女川原子力発電所保安規定審査資料	
資料番号	保-01(改7)
提出年月日	2023年6月27日

原子炉格納容器フィルタベント系の  
原子炉建屋水素防護対策としての位置付け明確化に伴う  
保安規定の変更について  
(審査会合における指摘事項に対する回答)

東北電力株式会社

#### A部詳細

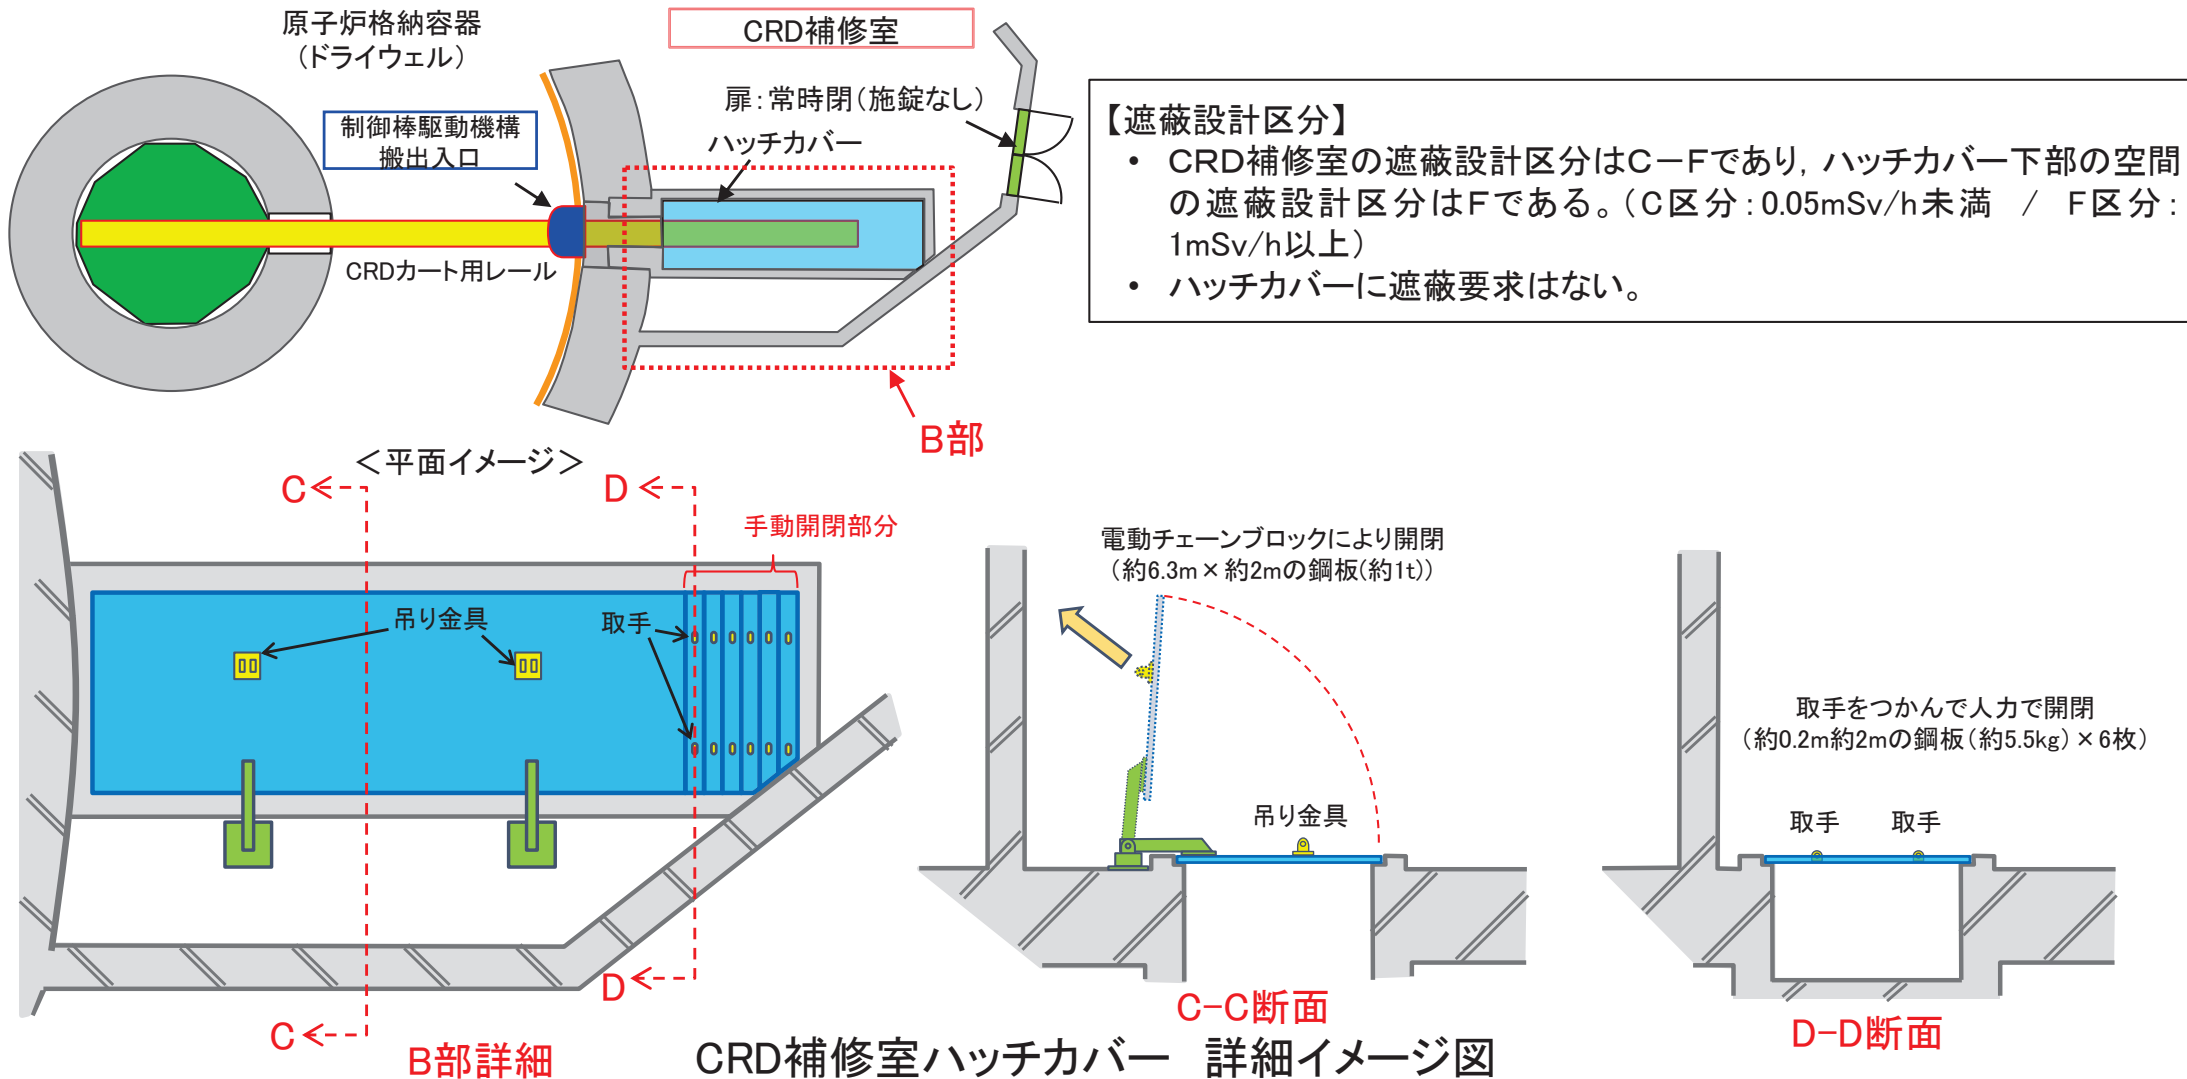
局所エリアの詳細な構造及び通常時(運転)の運用について、資料を提示し、説明すること。

- 通常時(運転)は、いずれの局所エリアも換気空調設備により換気される。また、いずれの扉も閉じた状態となる。
- 局所エリアのうち、最も水素濃度が厳しくなる「CRD補修室」の詳細な構造について、以下に示す。

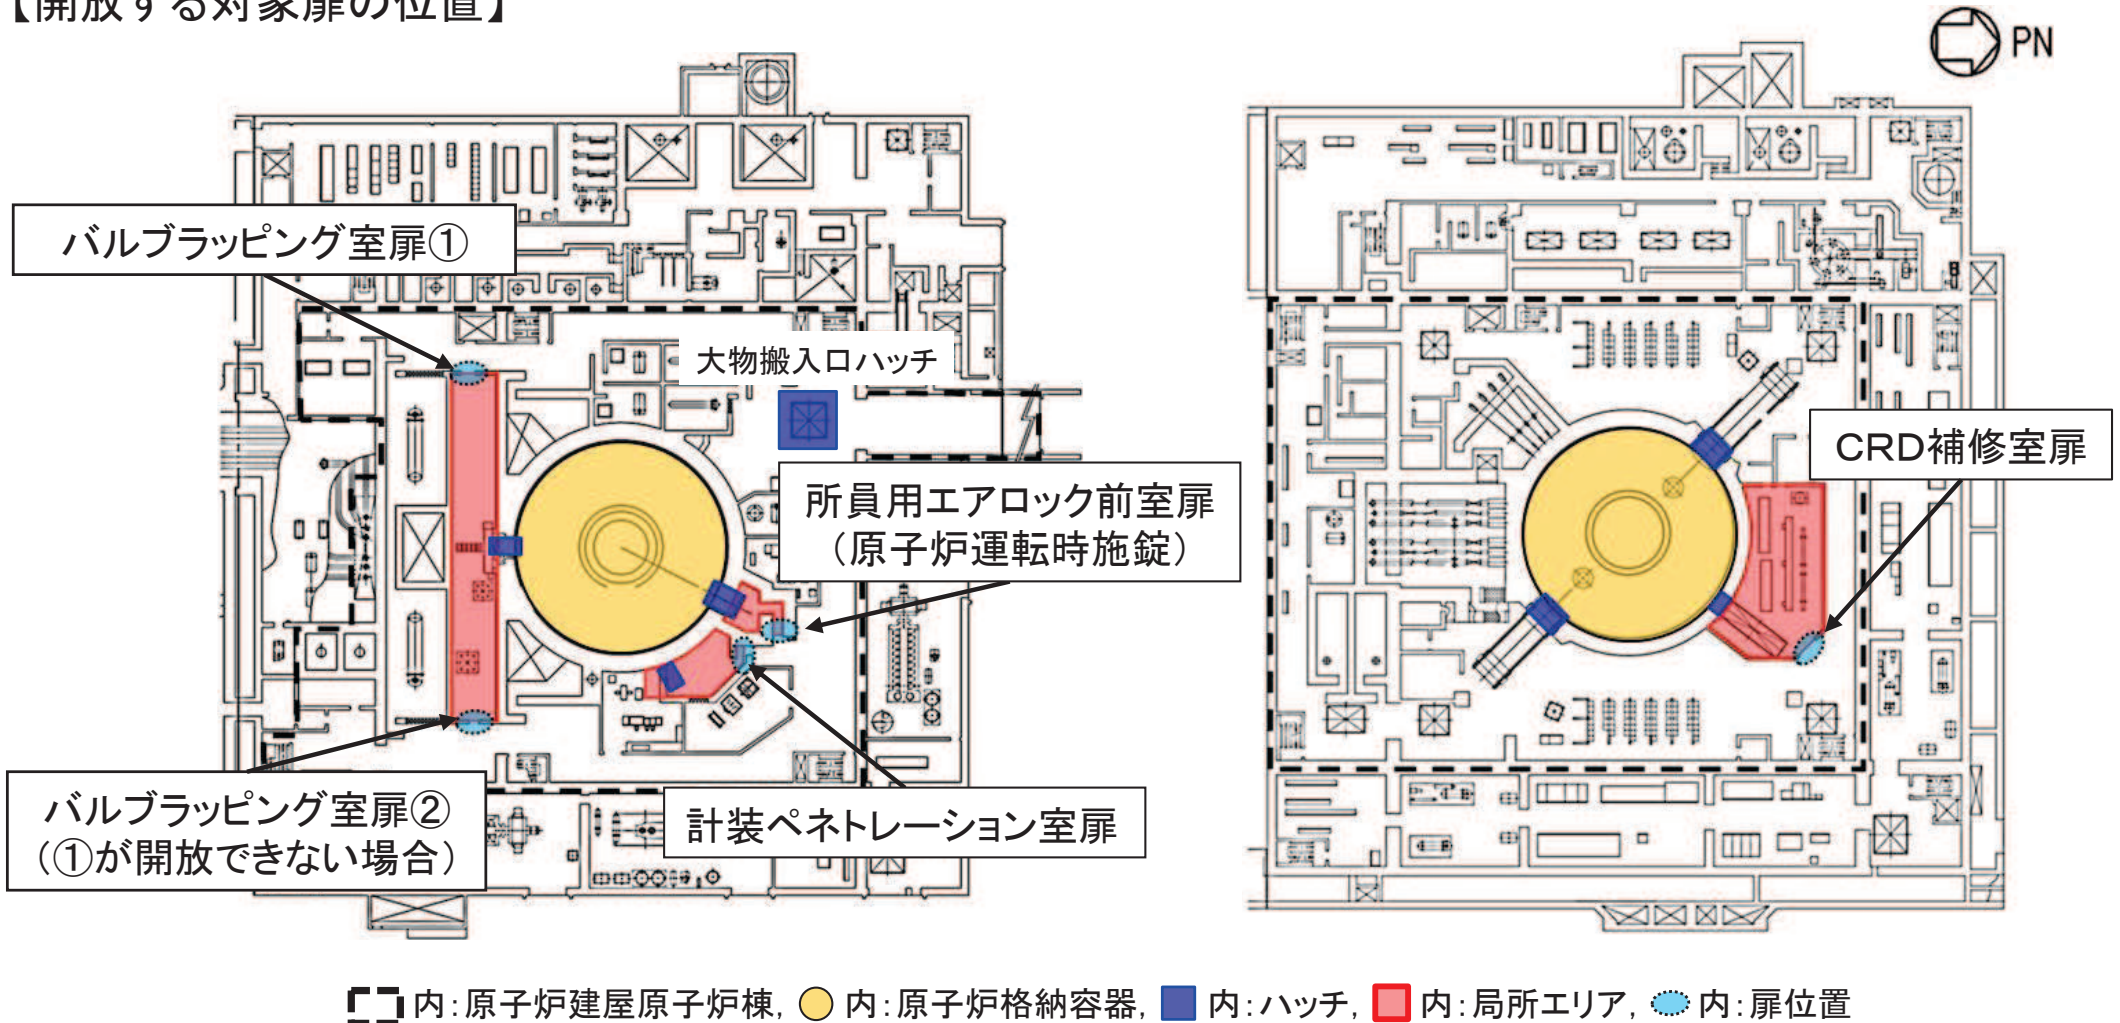
建屋水素防護のための格納容器ベント実施を判断する水素濃度の場所は、「原子炉建屋地上3階(女川)」、「原子炉建屋オペフロ天井付近(K7)」であり、それ以外に局所エリアにも水素濃度計が設置されているが、仮に局所エリアの水素濃度計が先に可燃限界に近接するような場合に、事業者としてどのような対応をとるのか説明すること。

審査会合における指摘の趣旨を踏まえ、様々なケースを想定し、局所エリアの水素濃度計が上昇した場合に何らかの対応が行えるよう、手順等を整備する。具体的な対応としては、以下が考えられる。

原災法第10条特定事象を判断した場合において、可燃限界に至る前に局所エリアの扉を現場にて開放することによって、局所エリアから水素を排出する。(開放する扉の位置は次頁参照)

局所エリアにおける扉の開放を行い局所エリア外から空気を取り込むことで、局所エリア内に空気の流れを生成し、ダクト開口部や開放した扉の開口部より、局所エリアからの水素の排出が促進されるものと考えられる。

こうした扉開放のための必要な手順や資機材については、事業者の自主的な取り組みとして再稼働までに整備していく。
